改善箇所説明図 ③

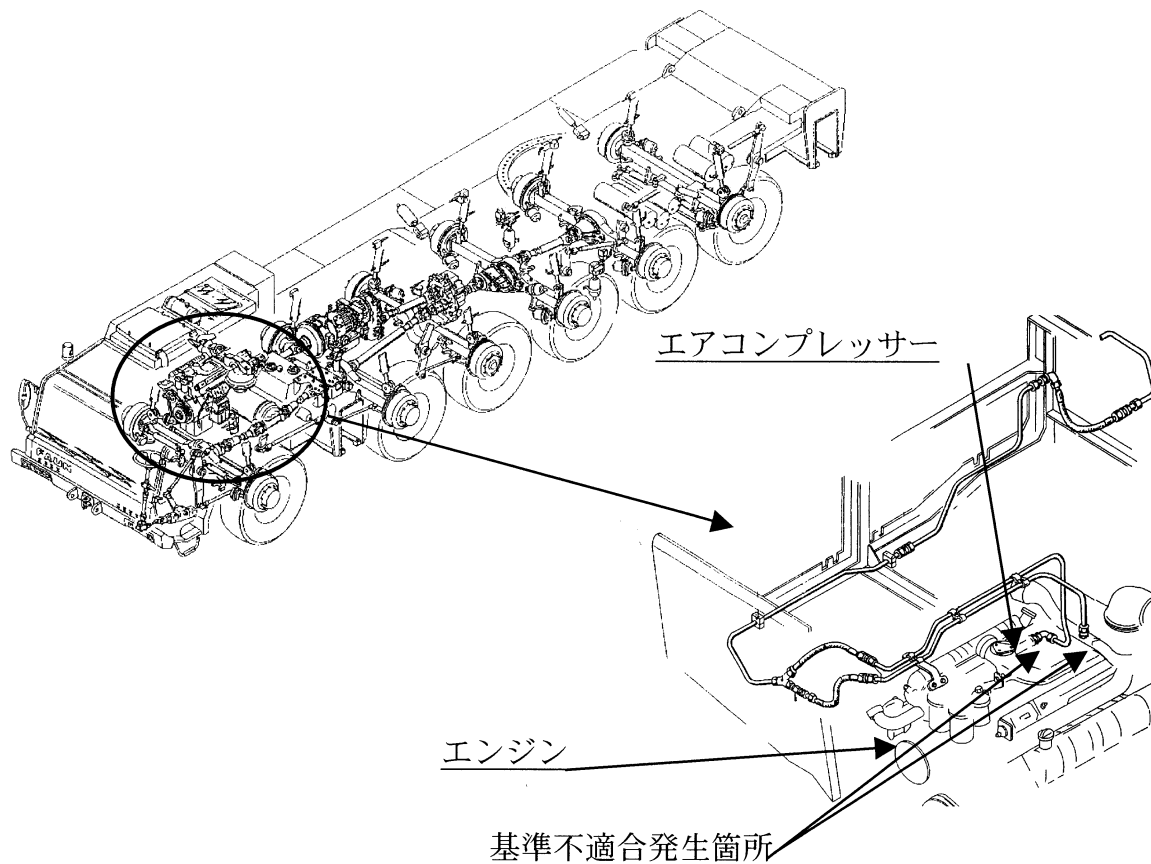
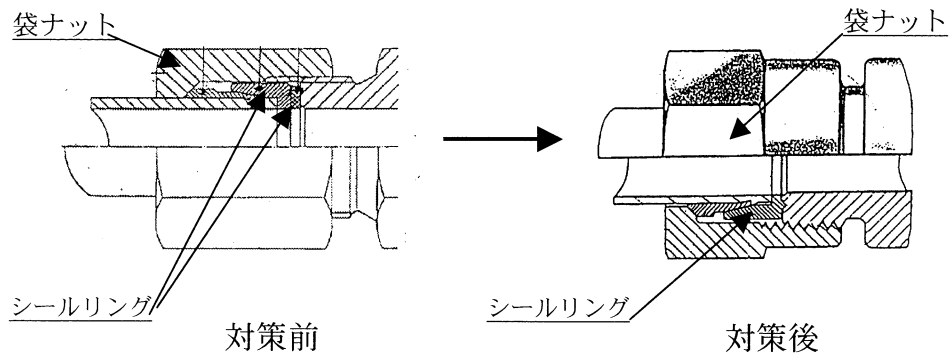
コンプレッサ出口部の配管ジョイントに使用しているシールリングの材質が不適切なため、エンジンの振動等により袋ナットが緩むものがある。そのため、エアが漏れエア圧が低下すると、パーキングブレーキが効いた状態となり、走行出来なくなるおそれがある。

全車両、ジョイント部のシールリングを対策品に交換する。

識別：交換作業完了分については、ジョイント部に白ペンキを塗布する。
